Assainissement définitif de la décharge industrielle de Bonfol

## Projet de construction

### **Synthèse des réponses aux exigences E1**

#### **Commentaires sur les exigences E2**

Figure: Localisation (en jaune) des 4 nouveaux forages SG. En violet, le 5<sup>ème</sup> forage proposé dans la NIE provisoire du 28.06.06. Ce forage a du être abandonné pour des raisons de conflits avec les futures infrastructures d'assainissement.

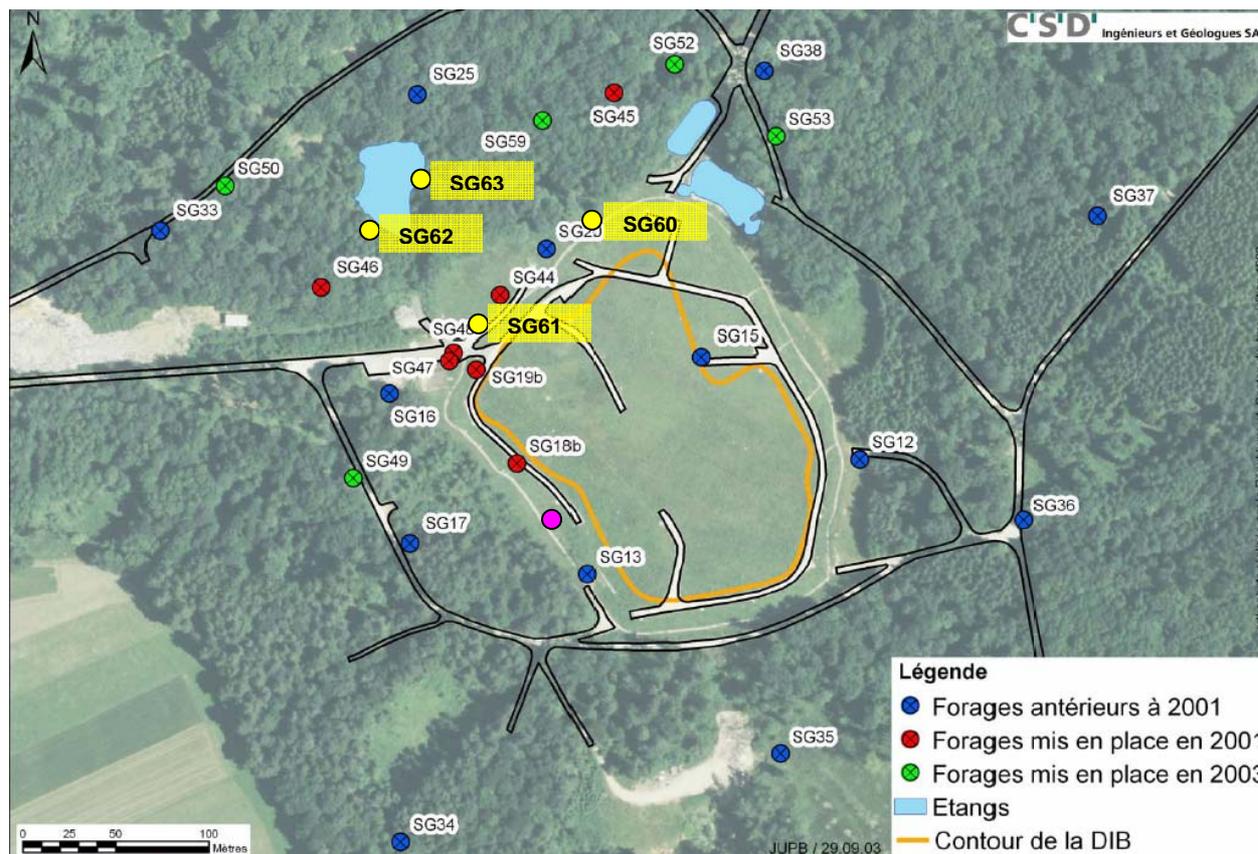
Le réseau de surveillance a été réévalué avec l'OEPN et ses experts. 4 nouveaux forages SG ont été mis en place en septembre-octobre 2006 suite aux recommandations tirées de la modélisation mathématique.

Figure : Situation des nouveaux forages (points rouges) dans la Série des Vosges.

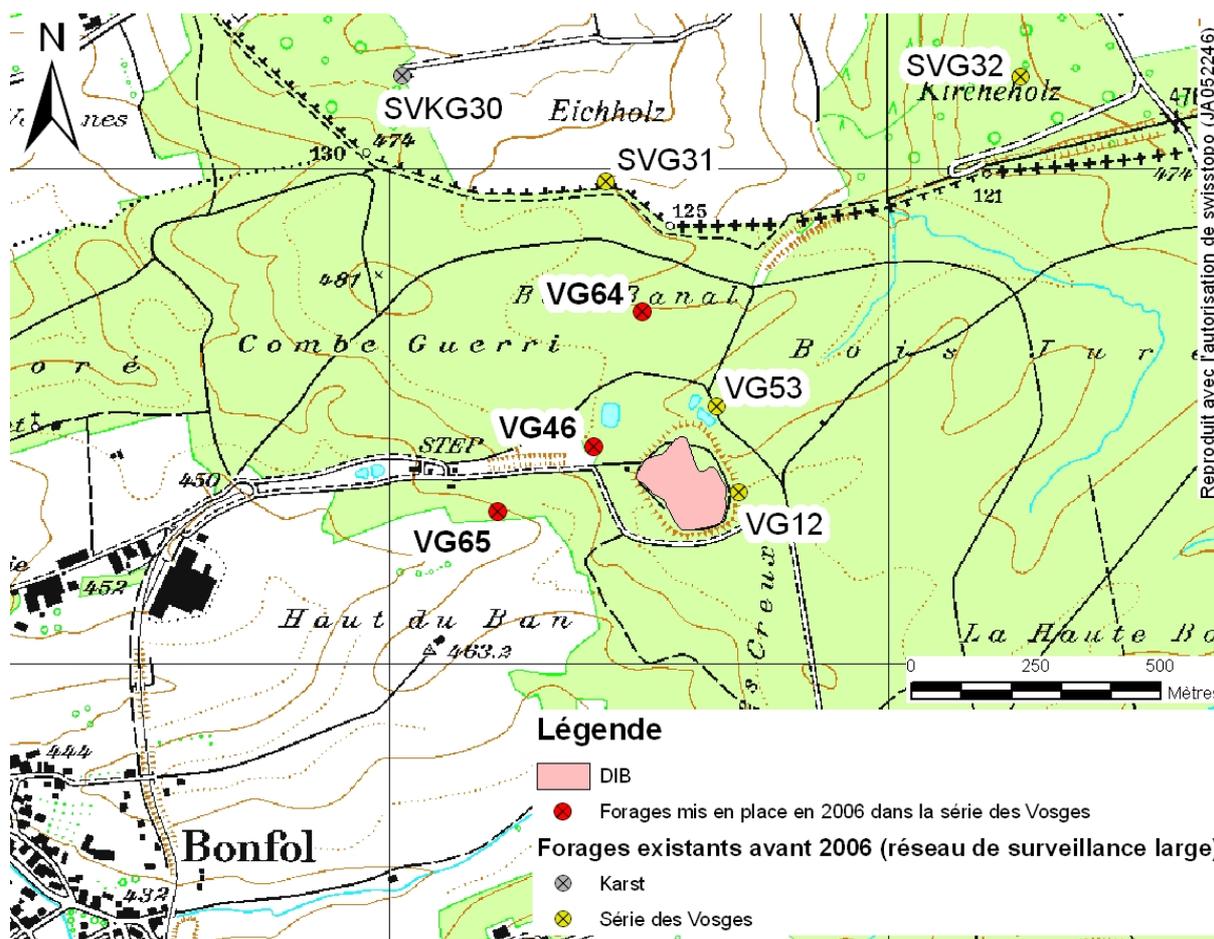
*Des piézomètres devront être posés dans la série des Vosges dans le but d'augmenter les connaissances sur les écoulements. Une coordination entre la bci, l'OEPN et le BRGM devra être engagée pour le positionnement des forages.*

Les autorités ont défini l'emplacement de trois forages en rouge, selon la carte ci-dessous. Suite à la mise en place des trois nouveaux forages dans la série des Vosges en septembre-octobre 2006, un premier prélèvement d'eau y a été réalisé. Dans les forages VG64 et VG65, les résultats d'analyses (type CSS) ne montrent la présence d'aucune des substances recherchées. Des traces de HHV ont été mises en évidence dans le forage VG46, dans une lentille sableuse de la partie sommitale de la Série des Vosges. Ces forages ont dès à présent été intégrés au programme de la grande campagne de surveillance qui a lieu fin octobre 2006. Les résultats d'analyses ne sont pas encore connus à la date de rédaction du présent document.
